**ORD. D.G.A. N° 308**

- ANT.:** ORD. SEA N°202699102450 de fecha 28 de mayo de 2026 que solicita informe a partir de los recursos de reclamación interpuestos en contra de la R.E. 20260300117/2026 atingente a la DIA del proyecto "Prospección Minera El Alto" cuyo proponente es Compañía Minera Nevada SpA.
- MAT.:** Se pronuncia sobre los recursos de reclamación señalados en el Ant.

El proyecto corresponde al desarrollo de una prospección minera mediante la ejecución de sondajes para delimitar el recurso y reservas mineras, considerando para ello la habilitación de 43 plataformas, las cuales serán ejecutadas en 2 temporadas, de septiembre a mayo, debido a la imposibilidad de acceder al área durante el invierno.

**Figura 4:** Distribución espacial de permafrost en el AI del Componente Glaciares, ubicación de termistores y sondajes del Proyecto, y crioformas.  
**Fuente:** Figura 7-2, Apéndice 2-16, DIA.

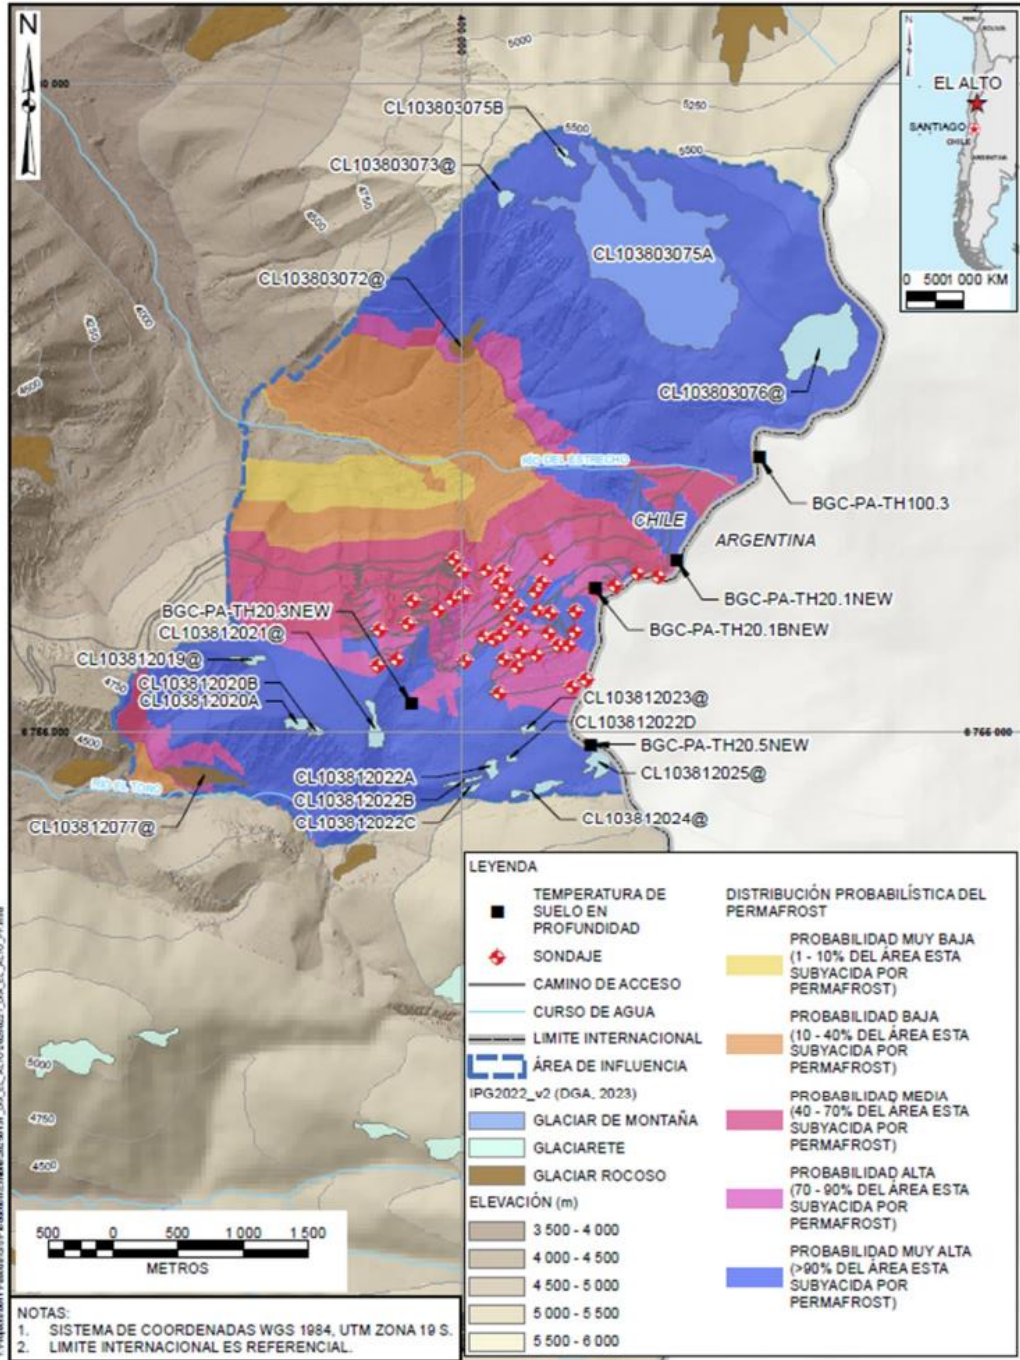
De lo anterior, se puede observar que las plataformas de sondaje proyectadas estarán emplazadas en zonas en las cuales el modelo probabilístico de permafrost clasifica como de probabilidad media hasta una probabilidad muy alta.

i. *Ampliar la caracterización del permafrost en la zona en términos de tener mayores certezas sobre su distribución espacial y estimar el espesor que podría alcanzar.*

A lo anterior, en la Adenda, se indica que los perfiles de temperatura medidos en cinco cadenas de termistores que registran el suelo en profundidad fueron presentados en la Adenda (Figura 5), mientras que la distribución de estas cadenas de termistores se muestra en la Figura 4 (en cuadrados negros).

**Figura 8:** Variación de la temperatura con relación al tiempo, según tres escenarios modelados. La flecha negra indica el tiempo transcurrido hasta la recongelación.

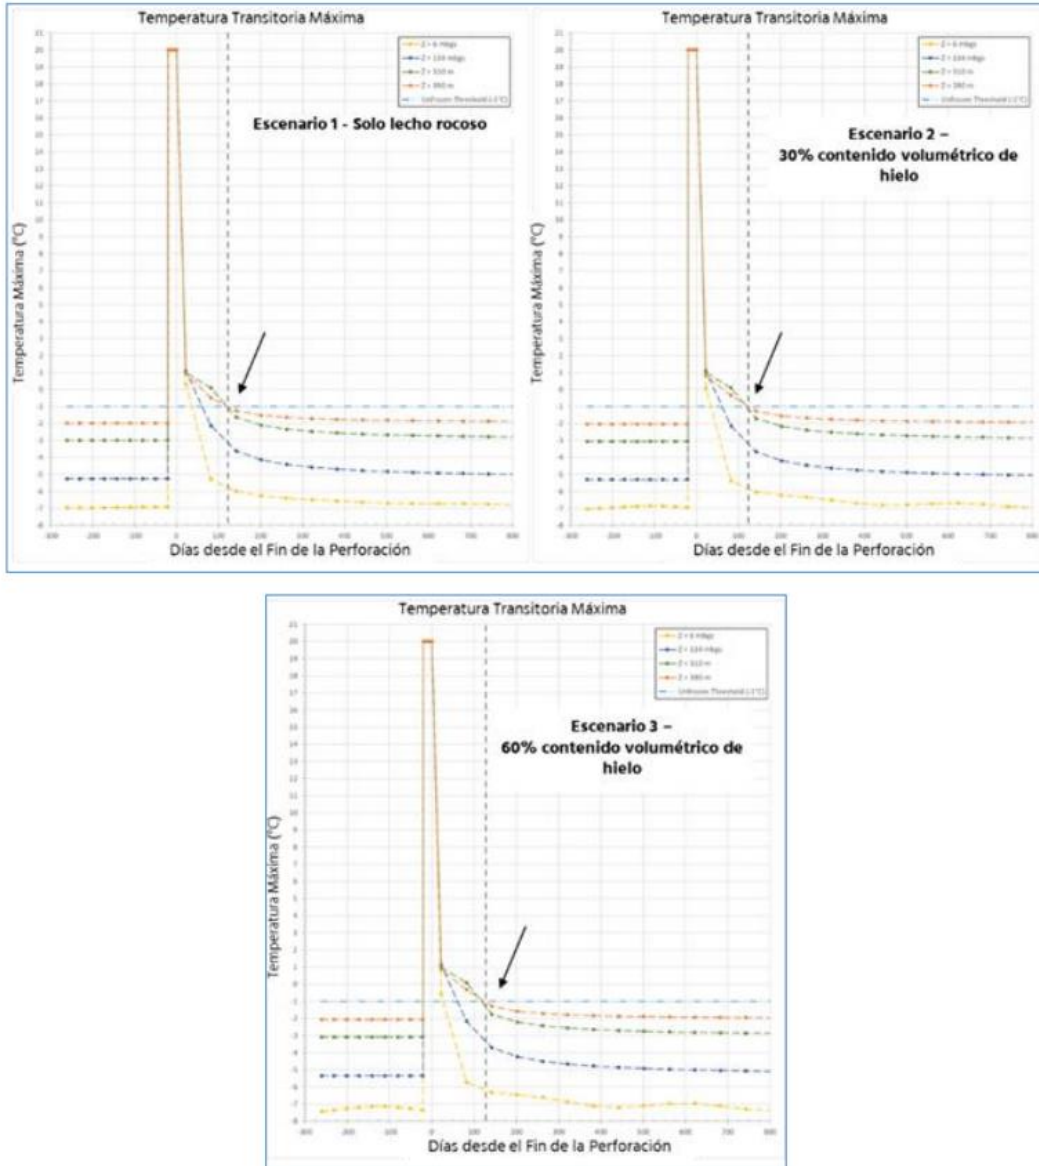
*ii. Evaluación de la afectación al permafrost y cuerpos de agua subterránea: Se solicita evaluar la afectación directa e indirecta al permafrost y a otros cuerpos o acumulaciones de agua subterránea, en términos de su rol en la recarga del sistema hídrico.*

Dicho lo anterior, con respecto a ii., se menciona que “De acuerdo con lo presentado en la respuesta anterior (Observación 1.8.i) no se prevé ningún efecto significativo sobre el permafrost. El suelo vuelve a su condición criótica en forma natural, y no se prevé una degradación de éste. Por ende, no se tendrá una afectación a la hidrología del Área de Influencia del Componente Glaciares del Proyecto, derivado de la perforación de pozos de prospección en zonas con permafrost.”, en donde, en la respuesta 1.8.i mencionada, se indicaba que “Los resultados indican que, en los tres escenarios modelados, el tiempo de recongelación del suelo es de entre 120 y 130 días a lo largo del pozo. Es decir, ocurre dentro del invierno posterior a la perforación, considerando que las actividades se ejecutarán solamente en periodo estival (Figura 1-19). Por lo tanto, las desviaciones térmicas modeladas son transitorias y se recupera la condición de congelamiento, considerando supuestos conservadores en la modelación. Ahora bien, el radio máximo de descongelamiento ocurre cerca del fondo de la perforación (pozo), es decir, en cercanía de la base del permafrost (Figura 1-20), alcanzando un valor entre ~1,4 y ~1,6 m.”

**Figura 9:** Área de prospección nueva, Plataformas de Sondaje E1, E2 y E3 escenario hipotético.

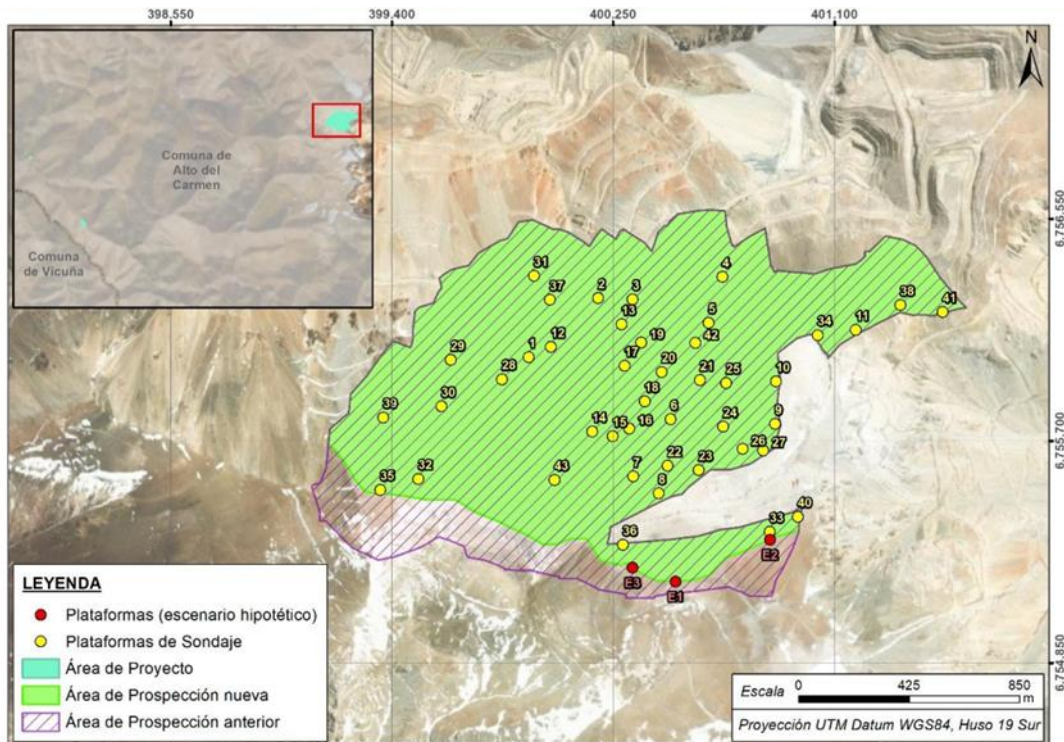
- l) En el Informe Consolidado de Solicitud de Aclaraciones, Rectificaciones y/o Ampliaciones, en 1.13.6, se realiza una observación respecto de las distancias a los glaciaretos cercanos al área de prospección, a lo anterior el Titular presenta en la Adenda un nuevo polígono, reducido, que aumenta la distancia mínima entre los glaciaretos cercanos y los límites del área de prospección del proyecto (Figura 9).

Se indica que, "Conforme a lo señalado, los resultados de la modelación de MPS en este escenario hipotético aún más desfavorable indican que no hay una modificación considerable respecto de los resultados presentados en la DIA, es decir, estos resultados, señalan que no hay un efecto significativo sobre las crioformas en ninguno de los escenarios analizados" y que "los aportes en todos receptores resultan no significativos, para MPS el mayor aporte se presentará en CL103812023@ (Toro 2 Superior) llegando a valores del 9,72% de la Norma de referencia (Suiza)."

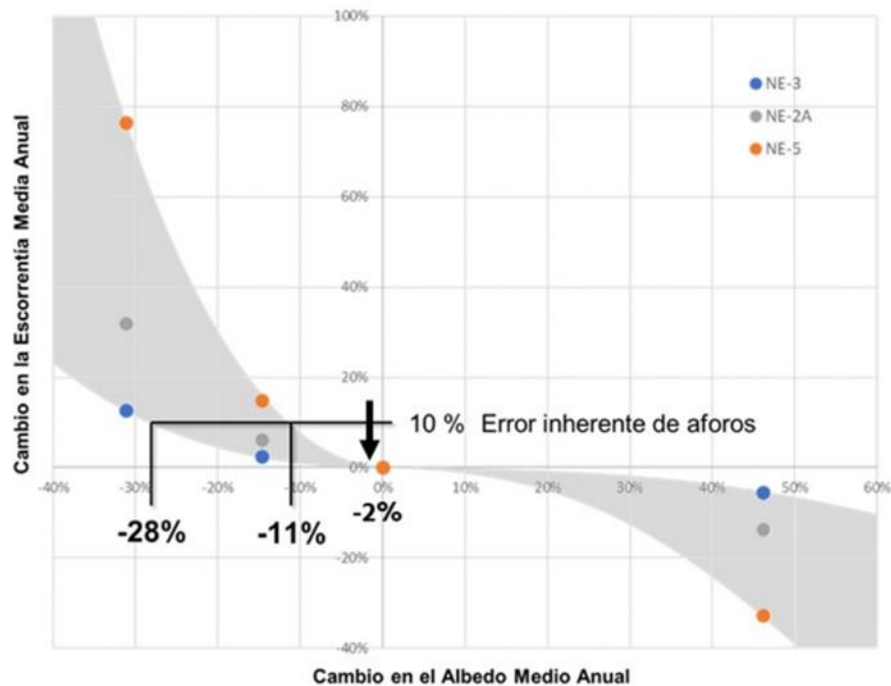
Respecto a ii) se responde utilizando como referencia el cambio de albedo de mayor valor porcentual relativo que corresponde al glaciarete CL103812019@, con un cambio porcentual de ~1,65%, indicando que “no

existe un efecto hídrico significativo a consecuencia de un potencial cambio en las características de los glaciares y glaciaretas como consecuencia de la generación y depositación de MPS, incluyendo el CN. La Figura 1-22 (Figura 1-13 de la Adenda N°1), muestra un análisis de sensibilidad hídrica frente a cambios de albedo por depositación de MPS en una superficie glacial. En dicha figura se observa que ante un cambio del albedo inferior al 2%, la variación de la escorrentía resultante estaría dentro del rango de variabilidad natural del sistema y del margen de error de un aforo de caudales. Para que se produzca un cambio hidrológico relevante en la cuenca, la cantidad de MPS que se deposite en una superficie glacial requiere ser sustancialmente mayor. Por lo tanto, una depositación de 9,5 mg/m<sup>2</sup>-día no sería discernible”.
